改善箇所説明図

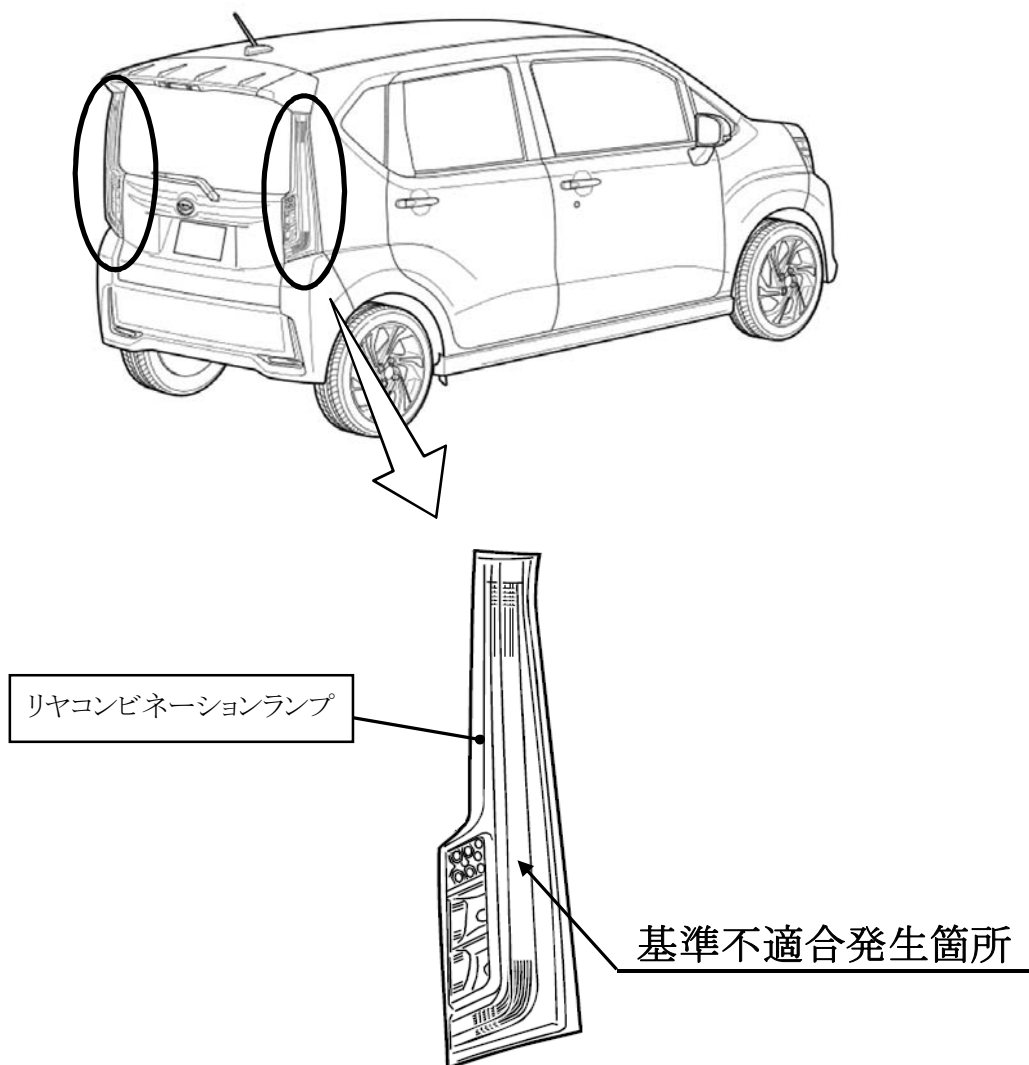
リアコンビネーションランプにおいて、構成部品の生産管理が不適切なため、樹脂部品の密度が不足しているものがある。そのため、そのままの状態で使用を続けると、当該部品が熱収縮し、最悪の場合、LED素子が周辺部品との干渉によって破損し、制動灯及び尾灯が点灯しなくなるおそれがある。

全車両、リアコンビネーションランプを良品と交換する。

運転席側シート下前方の車台番号打刻位置末尾の右側に黄色ペイントを塗布する。
